改善箇所説明図

不具合の内容

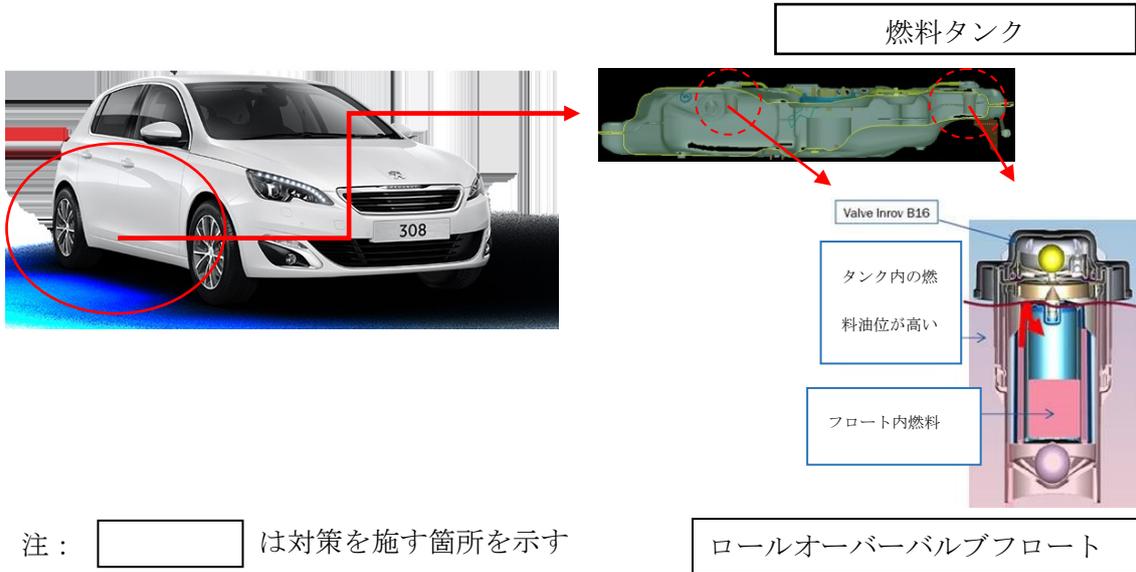
ロールオーバーバルブフロート

燃料タンクにおいて、ロールオーバーバルブフロートの成形金型の寸法が不適切なため、フロート部品のはめ込み部に隙間が生じているものがある。そのため、フロート内に燃料が入り込みバルブの機能が十分働かず、当該バルブからキャニスターに燃料が流れ、最悪の場合、警告灯が点灯しエンストが発生する、または、キャニスターから燃料がもれるおそれがある。

全車両、燃料タンクを対策品に交換する。

改善済車両には車台番号打刻の上段左側に黄色ペイントを塗布する。
